0013 Información de servicio técnico

Tema: Empaquetaduras de culata
Relativo a: 61-34162-00 / -10
Marca: Opel
Tipo: Agila, Astra, Corsa
Código del motor: X 12 XE, Z 12 XE

**Espesor de reparación ZKD 1,2
Opel Ecotec X 12 XE / Z 12 XE**

Ilustración_Empaquetadura de culata con N° Reinz 61-34162

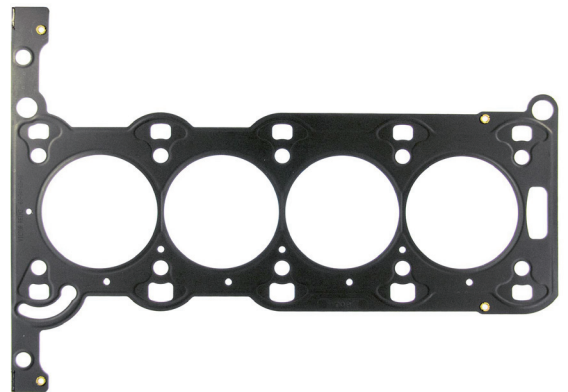
La empaquetadura de culata 61-34162-00 = Opel 56 07 448 de Dana, con su nuevo y exclusivo espesor de reparación, constituye una solución óptima para hermetizar las culatas y bloques de cilindros rectificadas.

El espesor de reparación es 0,25 mm mayor que el original. Es decir, este espesor permite obtener los mejores resultados de hermetización hasta esta medida, después de la necesaria mecanización de la superficie.

El número de referencia del espesor de reparación es **61-34162-10**.

Atención: Después del mecanizado de la culata y del bloque de cilindros, la rugosidad de superficies debe estar en una gama de tolerancias entre 7 µm y 20 µm. El valor de las ondulaciones no debe superar los 20 µm.
